“大曝光”专题第 12 期，市局组织专家会同各地市场监管部门，对特种设备领域开展了突击暗访检查，现将发现的安全隐患曝光：

隐患三：使用登记证号编号为：车 11 川 H01701（24）的叉车急停开关缺失，属于重大安全隐患。

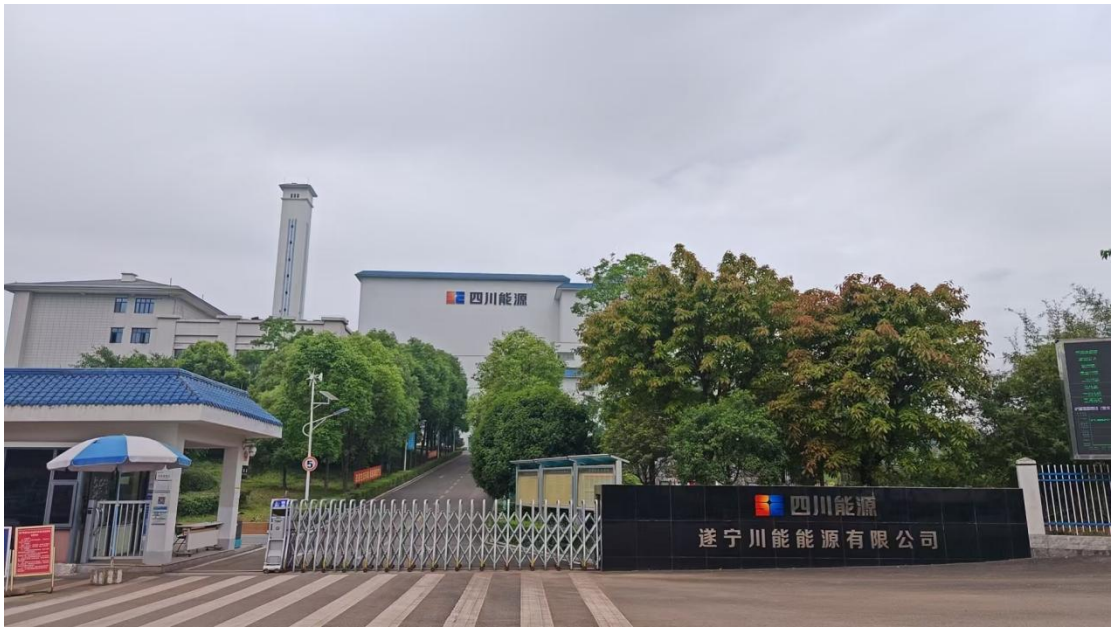
法规依据：《特种设备重大事故隐患判定准则》（GB 45067-2024）第 4.10：“场(厂)内专用机动车辆有下列情形之一仍继续使用的,应判定为重大事故隐患。b) 电动车辆电源紧急切断装置缺失或失效。”

整改要求：责令立即停止使用该叉车，及时对安全隐患进行整改，并经检验合格后方可投入使用。

隐患一：2 台起重机械起重量限制器失效,属于重大安全隐患。

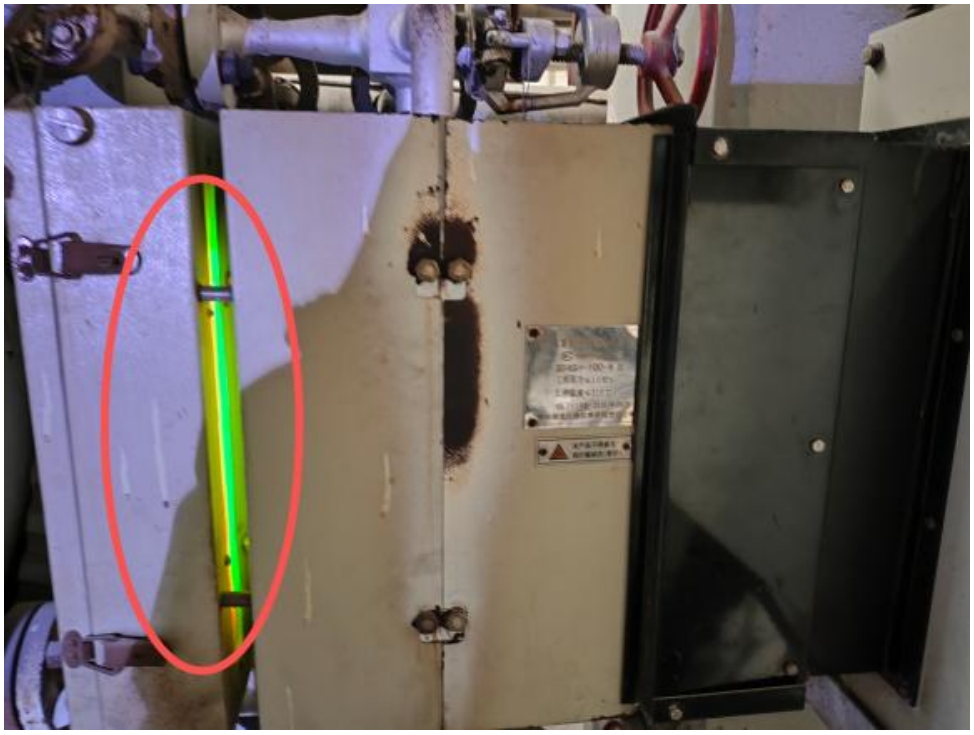
法规依据：此项违反《起重机械安全技术规程》第 2.8.1 起重量限制器“起升机构应当装设起重量限制器，起重量限制器动作时应当能够停止向不安全方向的动作。”《特种设备重大事故隐患判定准则（GB45067-2024）第 4.7 条规定：起重机械有下列情形之一仍继续使用等，应判定为重大事故隐患。d）项：“起重量限制器缺失或失效。”

整改要求：责令企业立即停用该设备，对安全隐患进行整改，并经检验合格后方可使用。
